SOLICITARE DE CLARIFICARI

Urmare a anunțului Nr. MC1011745/09.09.2020 ora 09:24:44, cu dată limită de transmitere Propuneri 01.10.2020 ora 16:00:00, privind Consultarea Pieței pentru *Proiectul Watman II - modul alarm. si modul Sistem Suport de Decizie destinat manag. integrat al apelor. CS:* <http://www.rowater.ro/Licitatii/Forms/AllItems.aspx?RootFolder=%2fLicitatii%2fCONSULTAREA%20PIETEII%20%2d%20WATMAN%20II&FolderCTID=&View=%7b46FD5E9A%2d42BE%2d45A5%2dAFD3%2d2563BF7E7F2A%7d>, vă transmitem următoarele solicitări de clarificare în vederea întocmirii unei oferte care sa îndeplinească cât mai bine aspectele supuse consultării pentru Caiet de Sarcini pentru Consultarea Pieței - Sistem de alarmare WATMAN etapa II:

Extras din documentația SIRCOM:

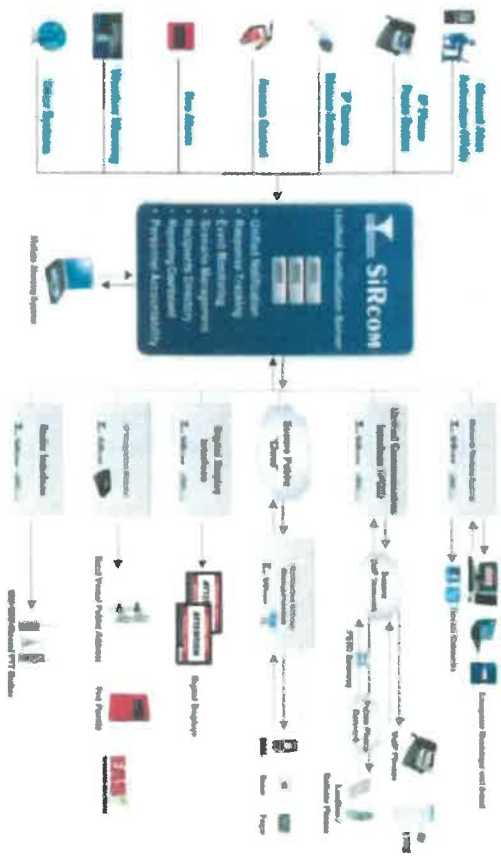
De asemenea imaginea din fig. de la pag. 34 se regăsește în documentația SIRCOM:
